Deiliskipulag fyrir brú yfir Fossvog. Samþykkt í borgarstjórn Reykjavíkur 31. janúar 2019 og bæjarstjórn Kópavogsbæjar 12. febrúar 2019. Mkv. 1:1000

Breyting á deiliskipulagi fyrir brú yfir Fossvog í mkv. 1:1000.

Brú yfir Fossvog
Breyting á deiliskipulagi

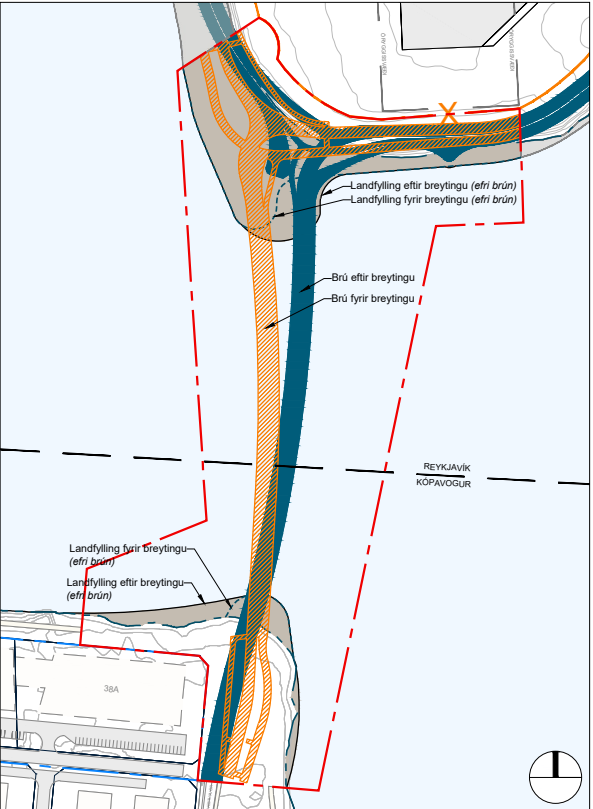
- Í breytingunni felst:
 - Í Kópavogi hefur planlega brúarinnar hliðrast um 12 m vestar í hönnunarferli til að ná betri tengingu við Bakkabraut.
 - Í Reykjavík hliðrast planlega brúarinnar um 30 m til austurs í hönnunarferli til að stytta leið almenningssamgangna milli Háskólans í Reykjavík og Kársness um 55 m og til að einfalda hæðarlegu.

- Á brúnni verða tvær akreinar fyrir almenningssamgöngur, ein í hvora átt, með tvöfaldan hjólastíg vestan megin og göngustíg austan megin.
 - Í upprunalegu deiliskipulagi er leiðbeinandi lega göngu- og hjólastíga, áningarstaða og staðsetning biðstöðva fyrir almenningssvagna sýnd á uppdrætti. Í breytingu eru leiðbeinandi lega stíga uppfærðar. Fallið er frá því að staðsetja biðstöðvar á deiliskipulagssvæðinu.

- Deiliskipulagsmörk breytast til að rúma að fullu landfyllingar við brúarendana og frágang á grjótnarmargði.
- Deiliskipulagsmörk eru færð að lóðamörkum Vesturvarar 38a til vesturs og til austurs. Það er gert til að rúma götu, stíga og landfyllingu innan marka deiliskipulagsins. Samhlöða er gerð breyting á deiliskipulagsáætlun Kársneshafnar, Vesturvör 38A og B.

- Við breytingu á deiliskipulagsmörkum stækkar deiliskipulagssvæðið úr 4,9 ha í 6,9 ha.
- Í tengslum við undirbúning á framkvæmdum við brúna var háspennustrengur sem lá á milli Kópavogs og Reykjavíkur færður þannig að hann liggur austan og norðan megin við lóðamörk Vesturvarar 38A. Miðlína háspennustrengs er sýnd á uppdrætti ásamt kvöð um 4 metra varúðarsvæði til beggja hliða.

- Litir á uppdrætti breytast í samræmi við nýjar deiliskipulagsáætlanir fyrir Borgarlínu sem eru í vinnslu, sem sýna betur mun á milli hjóla- og göngustíga.
